Keuringsverslag van een elektrische laagspanning- en zeer lage spanningsinstallatie

NIET CONFORM

Straatnaam Lijneveldstraat
Huisnummer 3
Busnummer
Postcode 9255
Gemeente Buggenhout
Land België

Controlebezoek van een oude huishoudelijke elektrische installatie van een wooneenheid bij verkoop op vraag van de verkoper volgens (KB 08/09/2019) - AREI Boek 1- 8.4.2. en 8.2.1. en 4.2.4.3.

Eurotest 61557

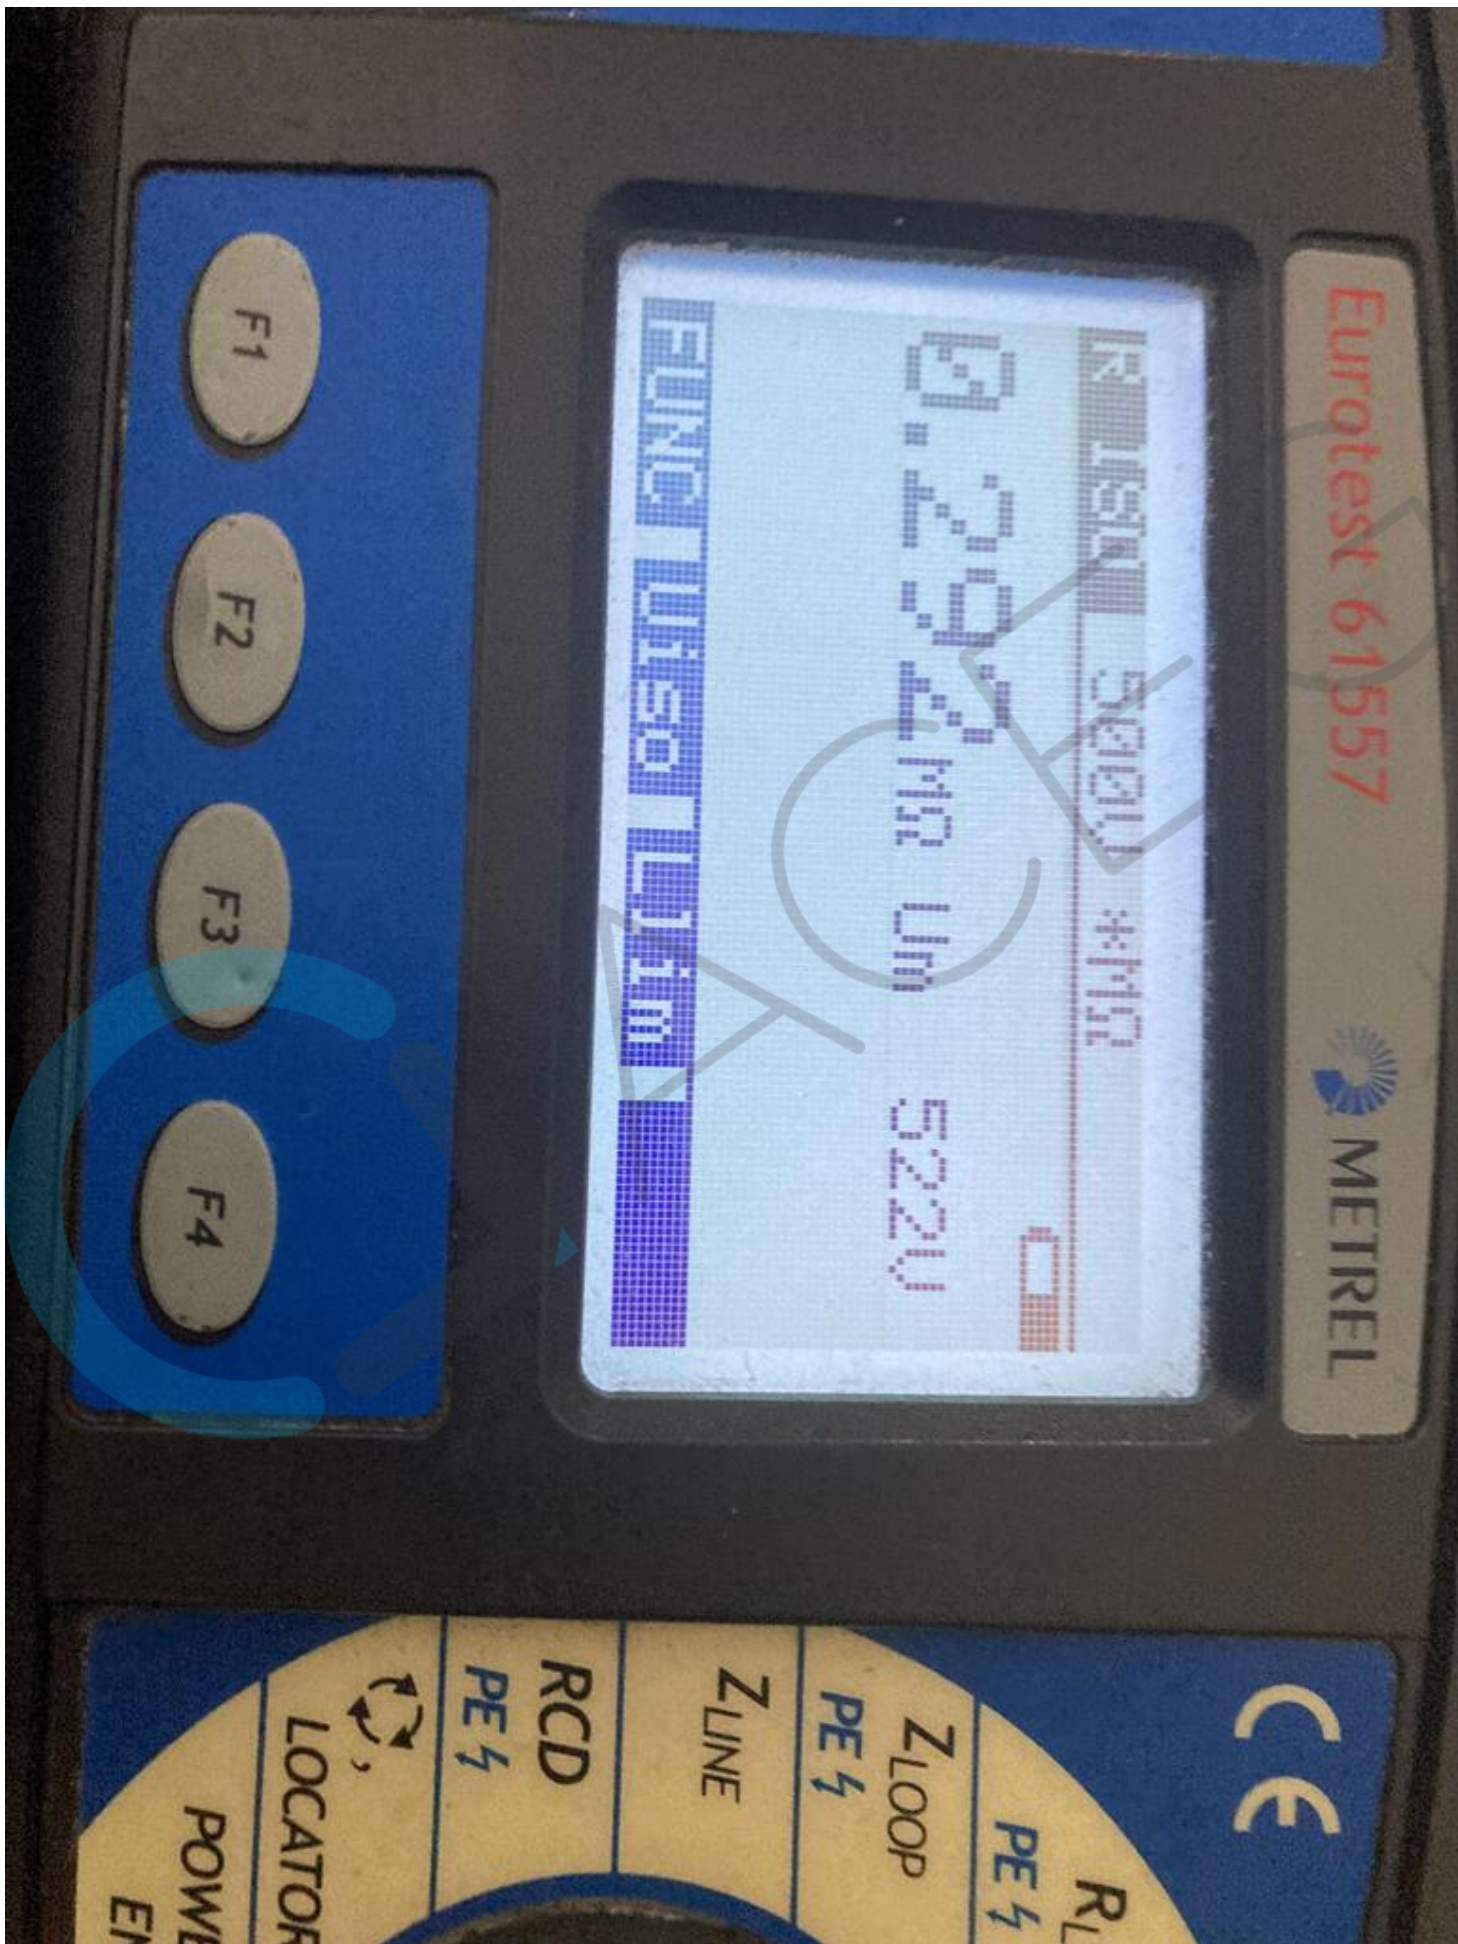
- I2.01 De waarde van de isolatieweerstand van één of meerdere stroombanen is kleiner dan 0,5M ohm Zie foto (Boek 1 Onderafdeling 6.4.5.1.)
- I5.13 De nominale spanning dient duidelijk vermeld te worden op een oordeelkundig gekozen plaats. (Boek 1 Onderafdeling 3.1.3.3.)
